PIECE E6 : REPONSE A LA DEMANDE DE COMPLEMENTS
n°AEU_51_2020_146_parc éolien de la vallée de la craie

PROJET EOLIEN

Vallée de la Craie

Réponses aux questions soulevées dans le cadre de l'examen sur le fond suite au dépôt du dossier de demande d'autorisation environnementale

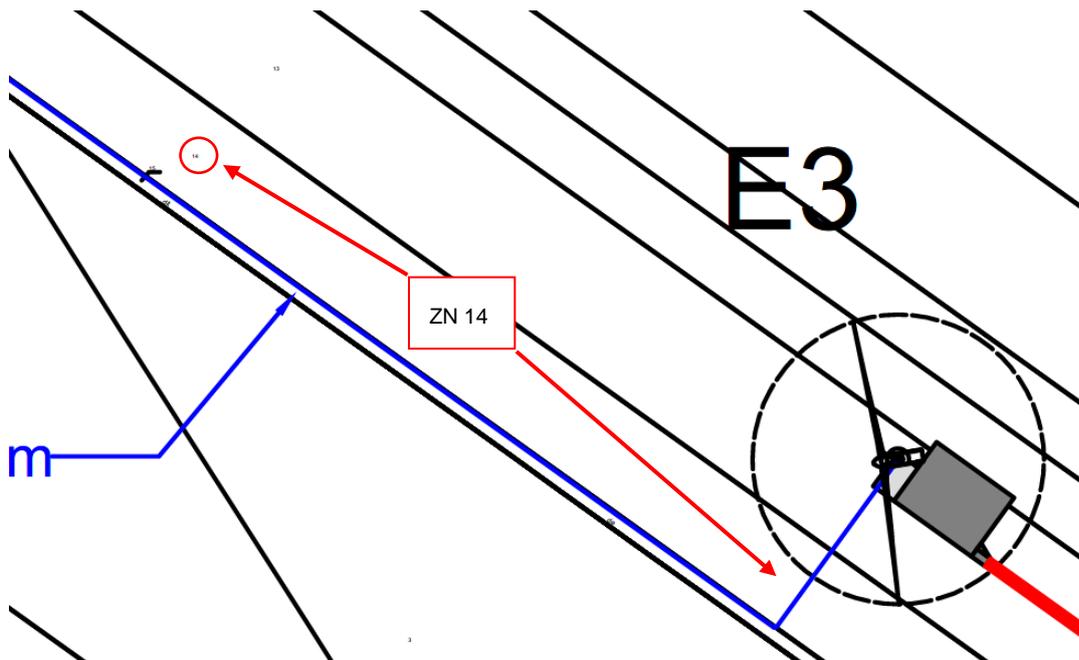
L'exploitant n'a pas transmis les accords des propriétaires des parcelles susceptibles d'accueillir les câbles du réseau électrique interne.
Ces accords sont attendus.

Ci-dessous le passage de câble sur la parcelle ZN14 (*51_TE_VDC_AE4.3_plans_techniques*) dont l'accord du propriétaire était absent.

L'accord de construction des propriétaires de la parcelle ZN 14 a été ajouté par TotalEnergies dans le document de description de la demande *AE1_Description_de_la_demande*.

Ajout des accords et des avis des propriétaires relatifs aux conditions de remise en état des parcelles susceptibles d'accueillir les câbles du réseau électrique interne
